KUNDENDIENSTMITTEILUNG – SERVICE BULLETIN – BULLETIN DE SERVICE

No. 114/80

Betr./Subject/Réf.: Geräte der 4000er Serie

TECHNISCHE INFO NR.: 4016/82

Die Beschaltung beider Adapterkabel ist aus u. a. Abbildung 1 ersichtlich.

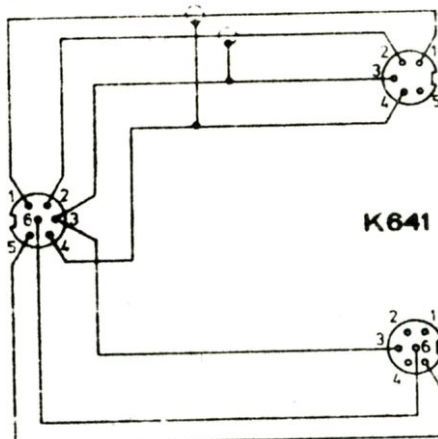
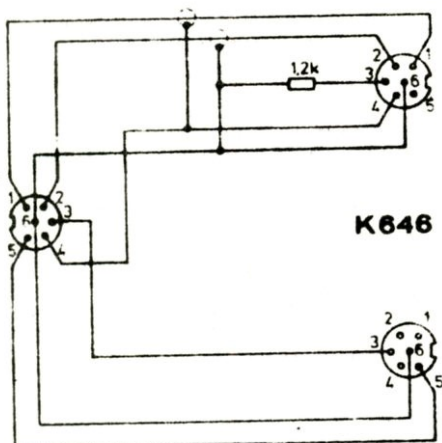
Gleichzeitiger Anschluß des Netzanschluß- und Ladegerätes Z 124 A1 und des Akustomaten F 411 (4000, 4200, 4400 Report IC) bzw. F 413 (4000, 4200, 4400 Report Monitor)

Für diese Gerätekombinationen benötigen Sie unterschiedliche Anschlußkabel. Für die Geräte der Baureihen 4000, 4200, 4400 IC (sowie alle Vorgängermodelle!) wird das Adapterkabel K 641 benötigt.

Für die Geräte der Monitor-Serie muß unbedingt das Kabel K 646 verwendet werden. Bitte berichtigen Sie Seite 12 Ihres Zubehörkataloges.

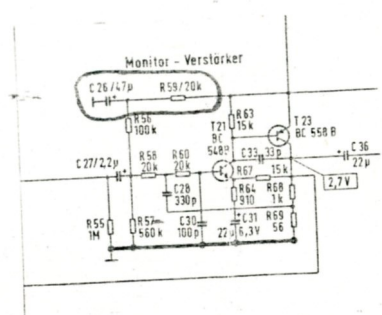
Fehlersymptom: Bei Einschalten des Rück- bzw. Vorlaufes mit eingelegtem Band und voll aufgedrehtem Lautstärkereglern ertönt im Lautsprecher starkes Brummgeräusch.

Alte Ausführung

Neue Ausführung

Abhilfe: Bei einigen Geräten aus der Anfangsserie kann vorgenannte Erscheinung auftreten. Um diese Erscheinung zu unterbinden, ist eine Schaltungsänderung gemäß nachfolgender Skizze vorzunehmen.
